**CCR-VIA -- COMITATO DI COORDINAMENTO REGIONALE PER LA VALUTAZIONE D'IMPATTO AMBIENTALE**

**Giudizio n° 3104 del 29/10/2019**

**Oggetto** Stoccaggio e Commercializzazione di acido fosforico, di acido solforico e di idrossido di sodio al 50%

**HADRI TANKS SRL – STOCCAGGIO E COMMERCIALIZZAZIONE DI  
ACIDO FOSFORICO, DI ACIDO SOLFORICO E DI IDROSSIDO DI SODIO AL  
50%- Comune Vasto (CH)**

ALLEGATO I

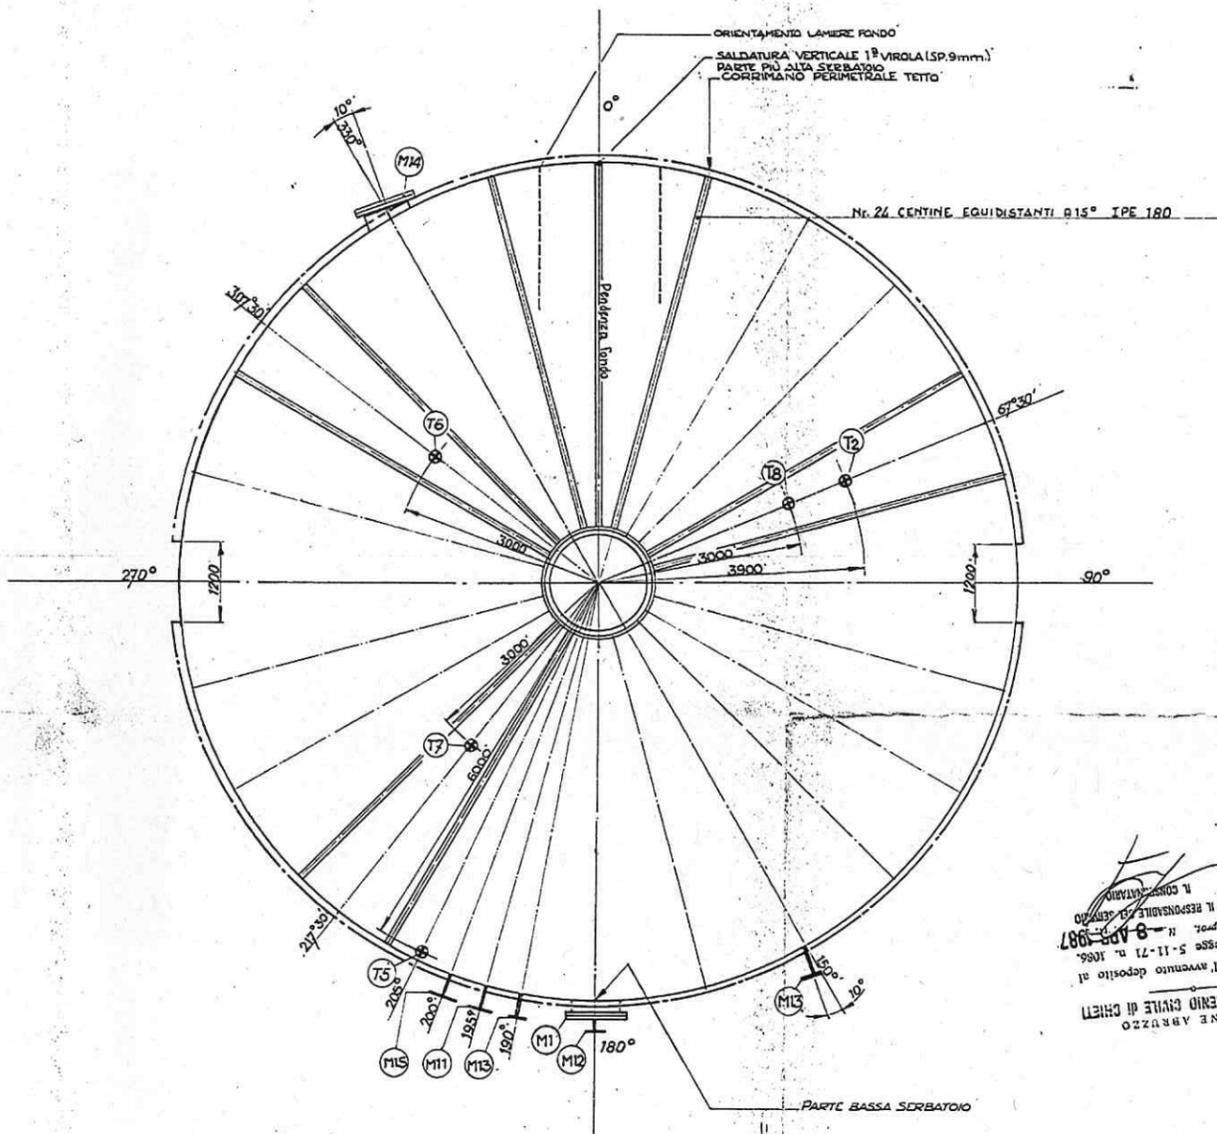
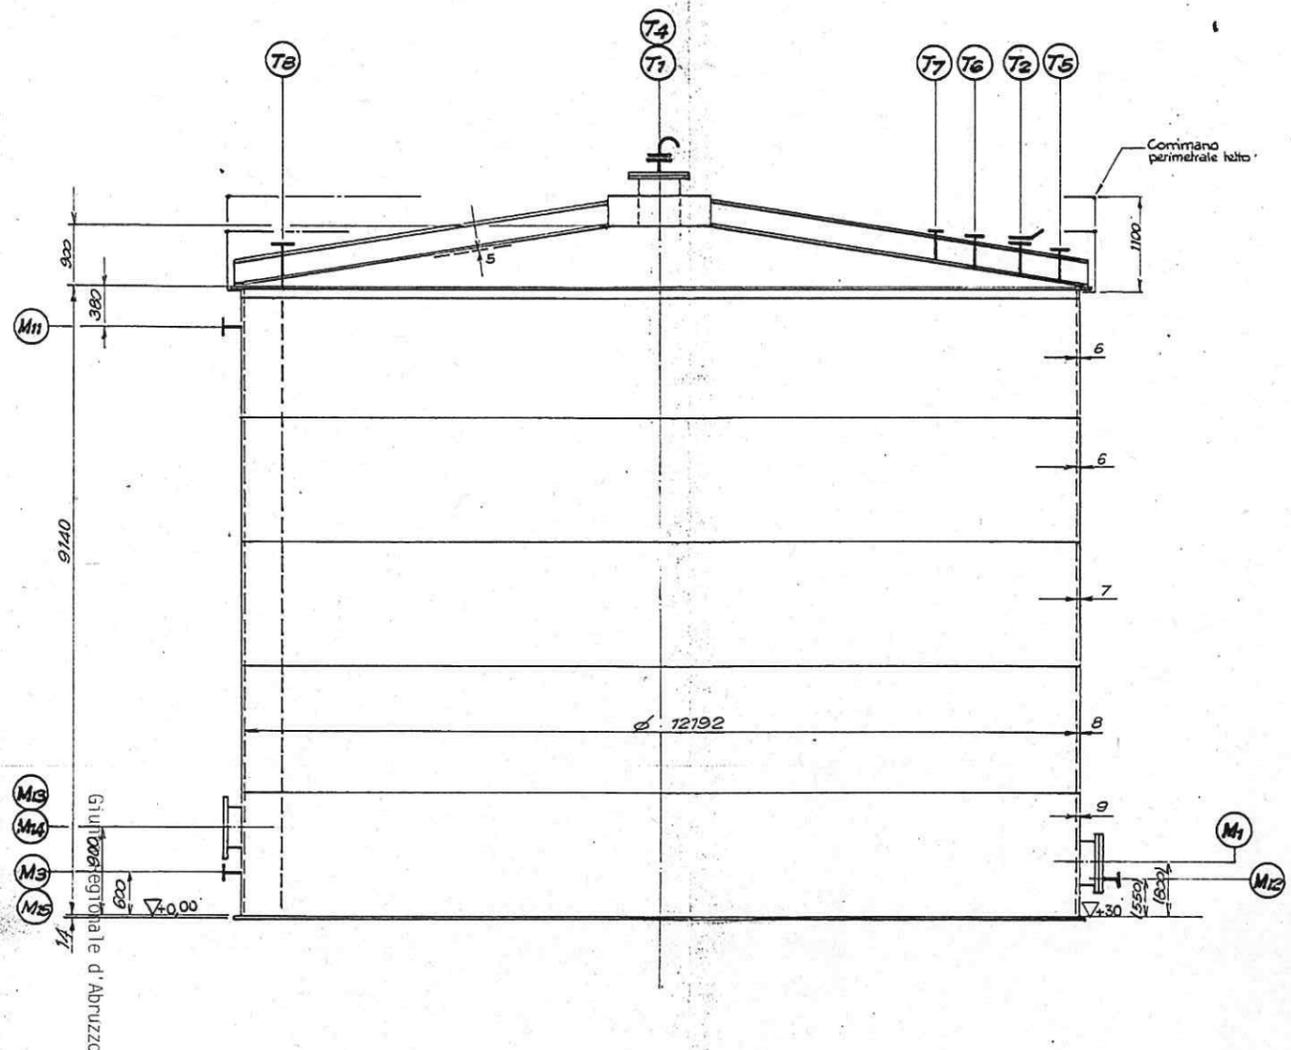
- 1) LE FONDAZIONI DELLE VASCHE DEI BACINI DI CONTENIMENTO SONO RIPORTATE ALL'ALLEGATO I DAL QUALE SI EVINCE CHE SOTTO LA GUAINA DI IMPERMEABILIZZAZIONE È PRESENTE UN MASSETTO # DI 20 cm.

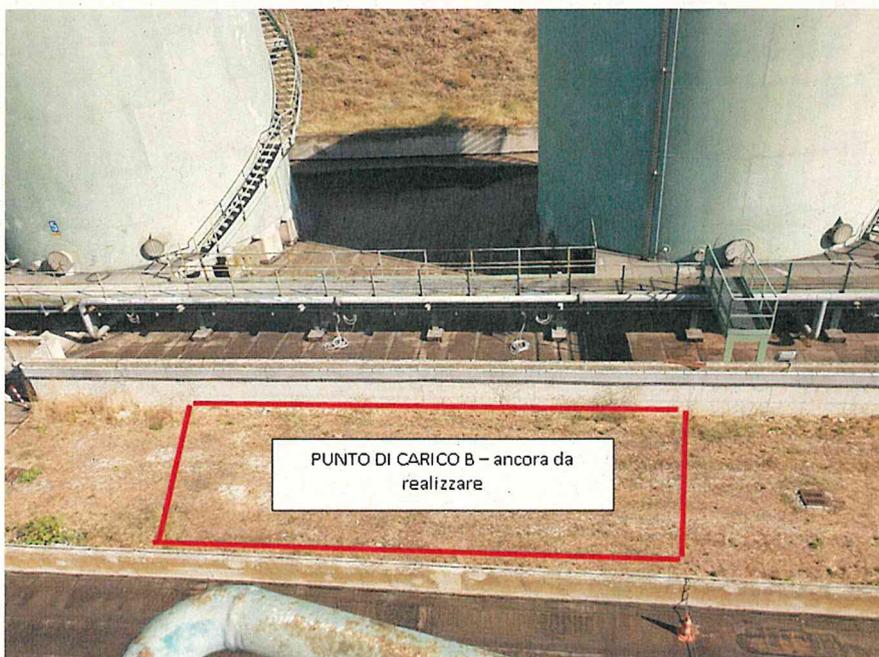
Il Punto di Carico A è costituito da un bacino, realizzato da una soletta in cemento armato con cordoli atti a contenere possibili sversamenti, caratterizzato da un'inclinazione in direzione di un pozzetto di raccolta all'interno del quale è alloggiata una pompa. In caso di sversamenti il bacino del Punto di Carico A è in grado di contenere tali perdite e tramite la suddetta pompa, azionata manualmente dall'operatore, vengono trasferite all'interno del Bacino di contenimento A.

Il Punto di Carico B, ancora da realizzare, sarà costituito da un bacino realizzato da una soletta in cemento armato con cordoli, atti a contenere possibili sversamenti, e anch'esso avrà inclinazione in

direzione di un pozzetto all'interno del quale sarà alloggiata una pompa. In caso di sversamenti il bacino del Punto di Carico A è in grado di contenere tali perdite e tramite la suddetta pompa, azionata manualmente dall'operatore, vengono trasferite all'interno del Bacino di contenimento A.

Pompa di rilancio acque meteoriche - Bacino A

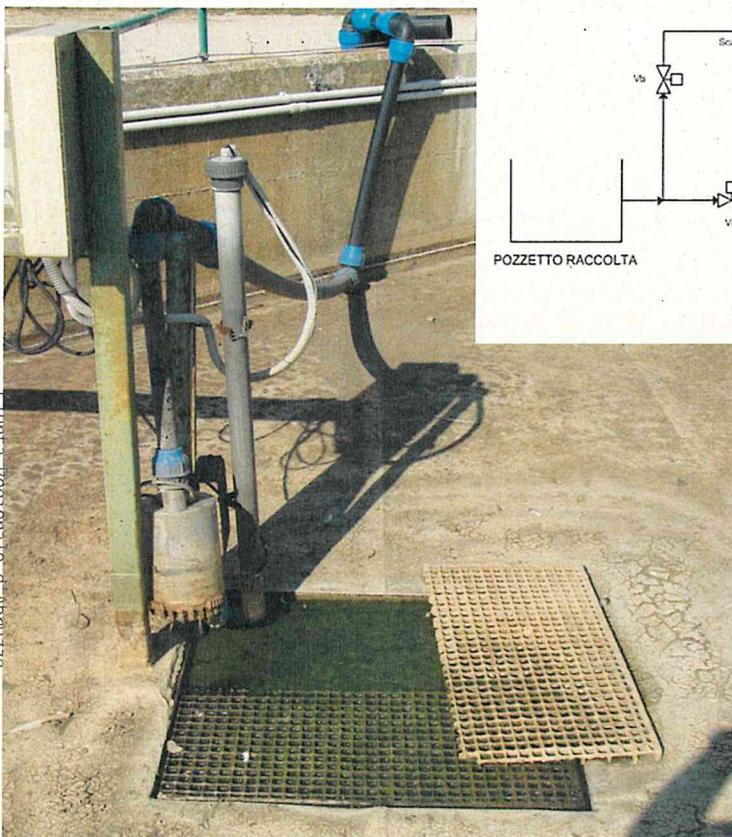
Per quanto riguarda la gestione delle acque di prima pioggia e di seconda pioggia, raccolte nelle aree di stoccaggio, si prevede che i primi 4 mm di pioggia saranno inviate in due serbatoi di accumulo, pari a 9 mc per il bacino A e 4 mc per il bacino B.

Nella foto sotto si vede la pompa (sollevata) nel pozzetto di raccolta attualmente collegata alla tubazione che invia le acque alla ditta Puccioni; in seguito alle modifiche proposte verrà collegata al serbatoio di accumulo come sopra descritto.

ALLEGATO 08  
CARTA DELLE ISOFREATICHE  
1:2000

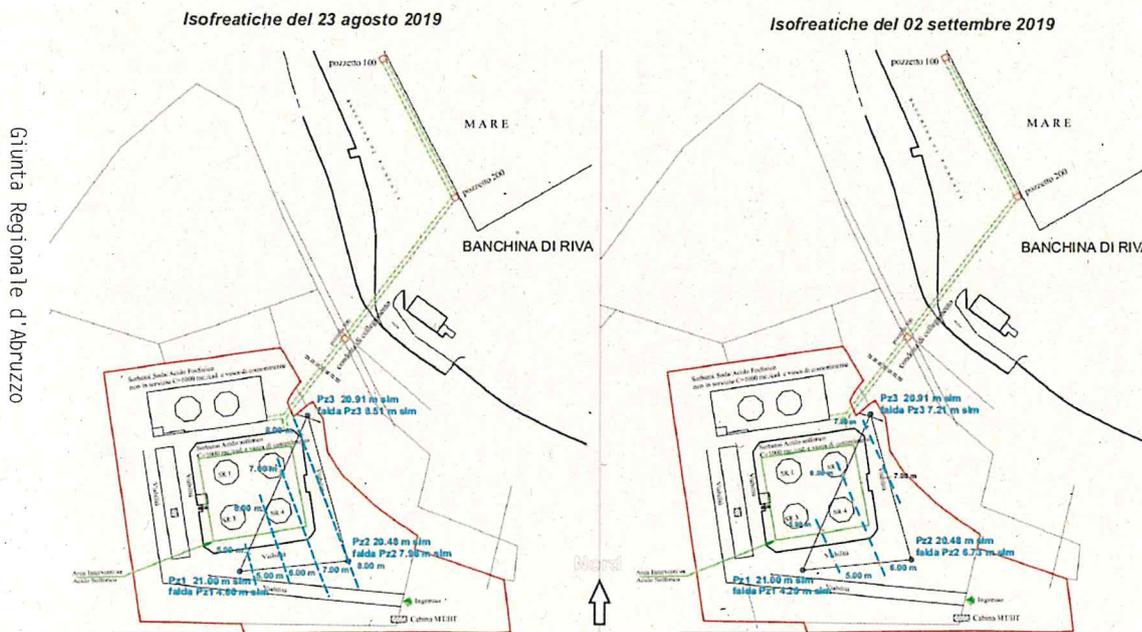
L'elemento idrografico più importante della zona è il Fosso Lebba che scorre in direzione circa Ovest – Est a circa 300 m Sud, dalla ricostruzione della idrografia superficiale il tecnico dichiara che risulta evidente la presenza di uno spartiacque naturale, subito alle spalle dell'area oggetto dello studio, per cui le acque superficiali sono dirette naturalmente verso Sud in direzione del Fosso Lebba, poco prima di riversarsi nel Mare Adriatico, distante meno di 500 m in direzione Est; un'altra parte della acque superficiale tende invece a riversarsi verso Est in corrispondenza del Porto distanze circa 100 m.

Il tecnico dichiara che dalla ricostruzione delle isofreatiche risulta una direzione prevalente della falda verso il piezometro PZ1, quindi in direzione SW, sempre verso il Fosso Lebba.

Dovrà essere attuato il monitoraggio trimestrale per un anno del livello piezometrico. Qualora sarà rinvenuta la presenza di falda, dovrà essere ricostruito l'andamento piezometrico e dovranno essere effettuate le analisi delle acque sotteranee.

SEZIONI- SCARPATA  
SCALA LUNG. E ALT. 1:500

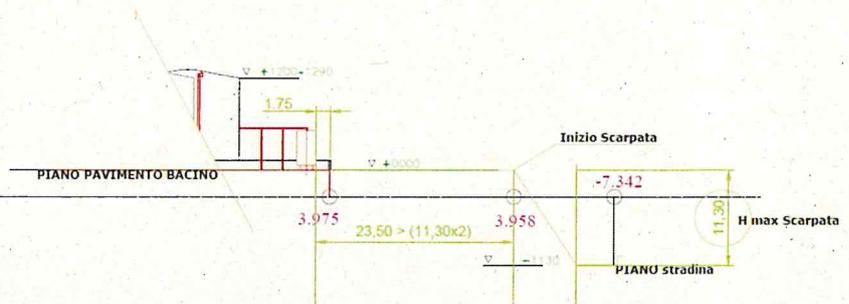
Il Comune di Vasto, in data 06/04/18, ha richiesto chiarimenti per verificare la necessità o meno del vincolo di scarpata. L'Hadri Tanks il 29/10/2018 (protocollo Comune di Vasto n° 58497 del 30/10/2018) ha provveduto a produrre un'integrazione con la quale dal rilievo topografico altimetrico eseguito con stazione satellitare GPS TRIMBLE 5800, si dimostra che le nuove installazioni saranno ubicate ad **una distanza maggiore del doppio dell'altezza della scarpata stessa**, come previsto dall'Art. 5/All.F "scarpate in terra" delle norme di Attuazione del Vigente Piano Stralcio di Bacino per l'assetto idrogeologico. Il Comune di Vasto con Relazione Tecnica Giuridica del 02/11/2018, a firma del Responsabile del Procedimento, ha preso atto della dimostrazione fornita da Hadri Tanks che i lavori sono ubicati al di fuori della fascia di rispetto della scarpata.

Il tecnico conclude che tale accertamento da parte del Comune contenuto nella prima CONDIZIONE del parere di ASSENSO dell'Autorità di Bacino, fa decadere le condizioni 2 e 3 in essere solo "in caso contrario".

L'ALTEZZA MASSIMA DI SCARPATA  
E' PARI A CIRCA ML. 11.30 ED E' STATA  
CONSIDERATA COSTANTE

Fatti salvi gli adempimenti da parte del Comune di Vasto indicati nel parere dell'autorità di distretto dell'Appennino Centrale Prot. 237104/18 del 28/08/2018 con le seguenti prescrizioni.
